监 理 通 知 单

工程名称：浙江吉美食品科技有限公司 0.6MW 屋顶分布式光伏发电项目

编号：SP-B1-001

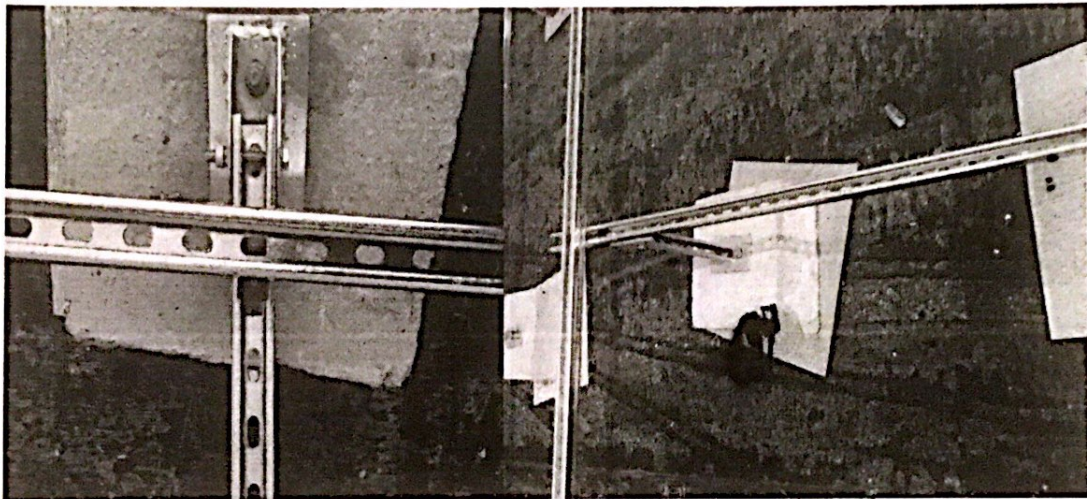
内容：你单位所承建的《浙江吉美食品科技有限公司 0.6MW 屋顶分布式光伏发电项目》：今日对光伏支架安装进行检查，发现支架有个别螺丝未紧固现象以及水泥墩下的防水卷材未放置到位；

以上现象要求你方立即整改并回复，并严格按照图纸设计进行施工

编号：SP-B1-002

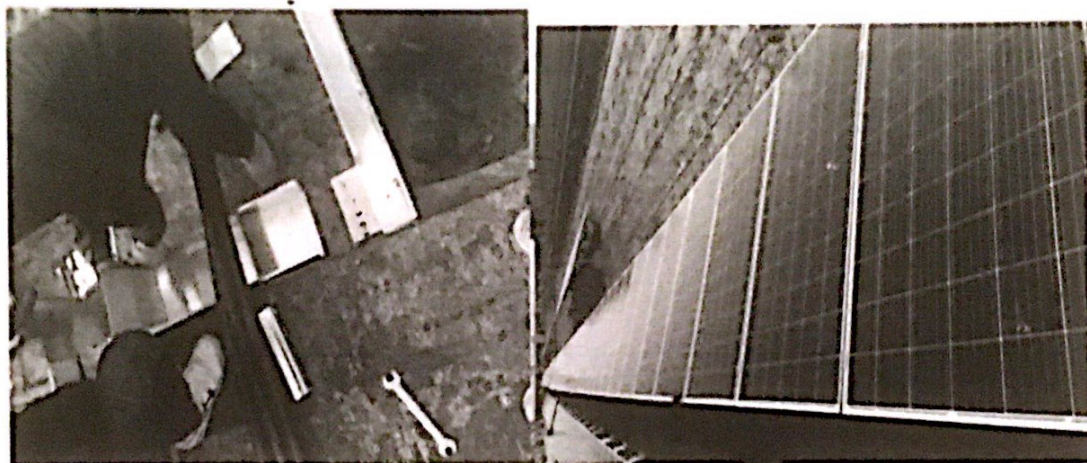
内容：你单位所承建的《浙江吉美食品科技有限公司 0.6MW 屋顶分布式光伏发电项目》：今日对光伏组件安装及电缆桥架安装进行检查，发现逆变器交流电缆桥架转角为连续直角，导致电缆转弯半径不足，光伏组件安装后个别阵列呈波浪形；

以上现象要求你方立即整改并回复，并严格按照图纸设计进行施工

编号：SP-B1-003

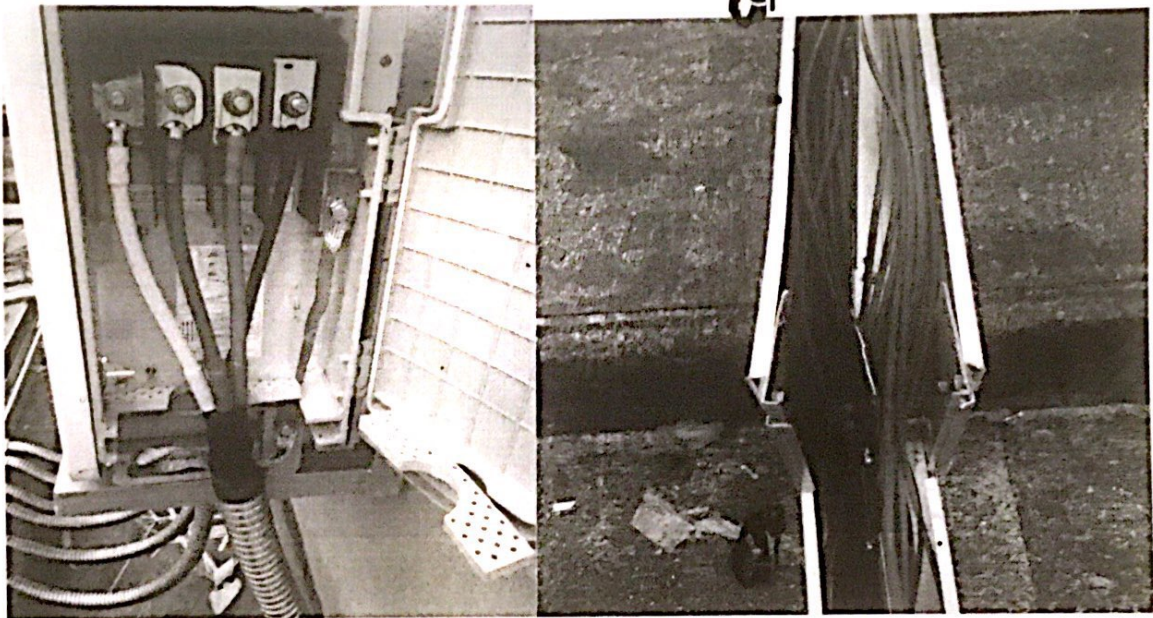
内容：你单位所承建的《浙江吉美食品科技有限公司 0.6MW 屋顶分布式光伏发电项目》：今日对现场电缆进行检查，发现以下问题，1、逆变器交流侧电缆剥线过长，且接地编带未使用冷压鼻子进行固定；2、电缆桥架内 4 平方线未做防护

以上现象要求你方立即整改并回复，并严格按照图纸设计进行施工

编号：SJ-B1-004

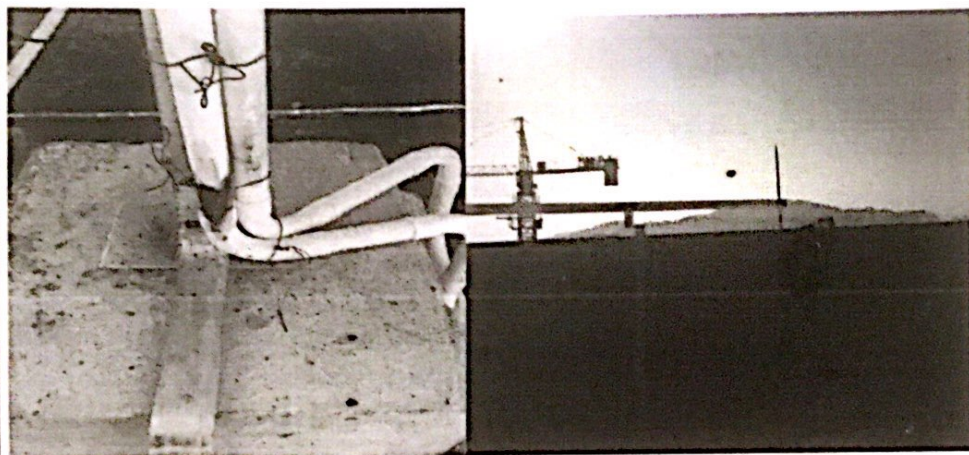
内容：你单位所承建的《浙江吉美食品科技有限公司 0.6MW 屋顶分布式光伏发电项目》：今日对现场接地焊接进行检查，发现以下问题，1、支架与接地焊接时，未对 4 平方线保护管进行防护，造成损伤；2、扁铁与圆钢连接方式错误，不满足设计要求；

以上现象要求你方立即整改并回复，并严格按照图纸设计进行施工
